विषय:- जनपद इटावा की तहसील इटावा के अन्तर्गत इटावा-ग्वालियर मार्ग राष्ट्रीय राजमार्ग सं०-92 (नया राष्ट्रीय राजमार्ग सं०-719) के किमी०-70.500 से 74.700 तक के भाग तक 02 से 04 लेन चौड़ीकरण एवं सुदृढीकरण में सामाजिक वानिकी प्रभाग इटावा में प्रस्तावित 6.930 हे० संरक्षित वनभूमि के गैर वानिकी प्रयोग एवं उस पर अवस्थित 259 वृक्षों के पातन एवं राष्ट्रीय चम्बल वन्यजीव विहार आगरा के अन्तर्गत किमी०-74.700 से 77.950 तक 02 से 04 लेन चौड़ीकरण एवं सुदृढीकरण हेतु प्रस्तावित 3.895 हे० संरक्षित एवं 1.45 हे० आरक्षित वनभूमि एवं उस पर अवस्थित 6699 वृक्षों के पातन अर्थात् कुल प्रस्तावित 12.275 हे० वनभूमि के गैर वानिकी प्रयोग वन उस पर अवस्थित कुल 6958 वृक्षों के पातन हेतु वन संरक्षण अधिनियम 1980 के अन्तर्गत अनुमति प्रदान किये जाने के सम्बन्ध में।

ऑनलाइन प्रस्ताव सं०-FP/UP/ROAD/150997/2022

विषय:- जनपद इटावा की तहसील इटावा के अन्तर्गत इटावा-ग्वालियर मार्ग राष्ट्रीय राजमार्ग सं0-92 (नया राष्ट्रीय राजमार्ग सं0-719) के किमी0-70.500 से 74.700 तक के भाग तक 02 से 04 लेन चौड़ीकरण एवं सुदृढीकरण में सामाजिक वानिकी प्रभाग इटावा में प्रस्तावित 6.930 हे0 संरक्षित वनभूमि के गैर वानिकी प्रयोग एवं उस पर अवस्थित 259 वृक्षों के पातन एवं राष्ट्रीय चम्बल वन्यजीव विहार आगरा के अन्तर्गत किमी0-74.700 से 77.950 तक 02 से 04 लेन च

Map showing proposed RoW , Existing RoW and road side strip plantation land in project of Rehabilitation and up gradation to four lane road from km 74.700 to 77.950 of Etawah-Gwalior road NH-92 (NH-719) in National chambal wildlife division Agra District-Etawah

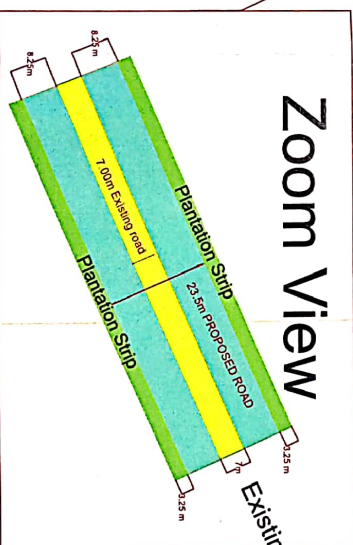
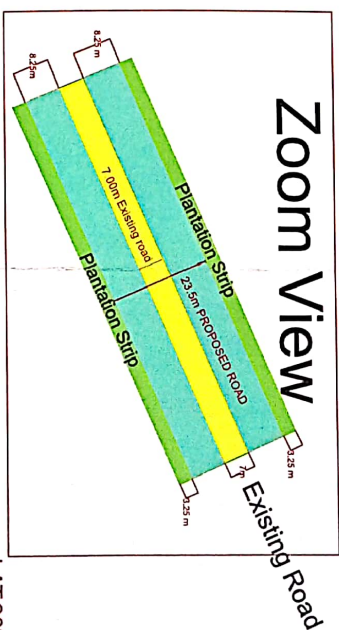
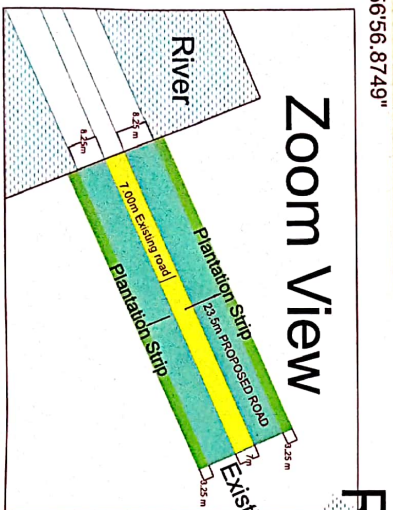
5	As per the area proposed for Diversion falls within Chambal Wildlife Division Agra. So, the approval of NBWL needs to be submitted.	प्रस्ताव के साथ वन्यजीव संरक्षण अधिनियम-1972 के अन्तर्गत आवेदन किया गया है
6	Details of existing RoW proposed RoW and land width (row) availability for road side plantation needs to be submitted and accordingly plantation scheme for road side plantation needs to be submitted.	वर्तमान में मार्ग की चौड़ाई (existing RoW) 7.00 मी० है जिसे Upgrade कर 23.5 मी० चौड़ा किया जाना प्रस्तावित है। साथ ही मार्ग के दोनों ओर 3.25 मी० की पट्टी मार्ग के किनारे वृक्षारोपण हेतु प्रयोग में लायी जायेगी।
7	NOC from concerned dept. needs to be submitted.	प्रस्तावित मार्ग के निर्माण में कोई भी नहर/रेलपथ या अन्य राष्ट्रीय मार्ग प्रभावित न होने के कारण अन्य विभागों की अनापत्ति की आवश्यकता नहीं है।
8	When was the existing road constructed? Details need to be provided.	प्रस्तावित मार्ग का निर्माण वर्ष 1960 से पूर्व किया गया। 10.02.1960 को उक्त मार्ग संरक्षित वनक्षेत्र के रूप में अधिसूचित किया गया।

क्रम सं०	आपत्ति	निराकरण आख्या
1	It is not clear from the proposal that what is the status of widening before and after proposed alignment.	वर्तमान में मार्ग की चौड़ाई 7.00 मी० है जिसे 4 lane Upgrade कर 23.5 मी० चौड़ा किया जाना प्रस्तावित है। साथ ही मार्ग के दोनों ओर 3.25 मी० की पट्टी मार्ग के किनारे वृक्षारोपण हेतु प्रयोग में लायी जायेगी।
2	Positional error has been found in the proposed CA land of Hanumantpura forest Block. This may need to rectify.	अपर प्रधान मुख्य वन संरक्षक आई टी उत्तर प्रदेश लखनऊ के पत्रांक-259/12-42-2 (जी०आई०एस०) दिनांक-01.12.2022 द्वारा यह स्पष्ट किया गया है कि "क्षतिपूरक वनीकरण हेतु प्रस्तावित स्थल डिजिटल बाउण्ड्री के अनुसार अपने स्थल पर ही है" तथा वीहड क्षेत्र में अवस्थित होने के कारण आवश्यक अवनत वनभूमि 10.69 हे० से 4.39 हे० कुल 15.08 हे० अधिक चयनित की गयी है।
3	As per State Govt forwarding letter dated 14-09-2022 the chainage area from km 70.500 to 74.500 is proposed for diversion of forest land (6.93ha.) under social forestry division Etawah and the chainage area from km 74.700 to 77.950 is proposed for diversion of forest land (5.345ha.) under Chambal wildlife Division Agra. So, there is gap in between chainage areas (i.e., of 0.200 km) w.r.t the area proposed for diversion. Further, as per part-I of the proposal, chainage area is	इस कार्यालय के अधिकारियों एवं कंसल्टेंट द्वारा प्रस्ताव का पुनः अवलोकन किया गया। प्रस्ताव में किमी०-70.500 से 74.700 तक का भाग सामाजिक वानिकी प्रभाग इटावा में तथा 74.700 से 77.950 तक राष्ट्रीय चम्बल वन्यजीव सैन्चुरी आगरा की सीमा है। प्रस्तावित इटावा-ग्वालियर मार्ग में 200 मी० का कोई खाली अन्तराल नहीं है।
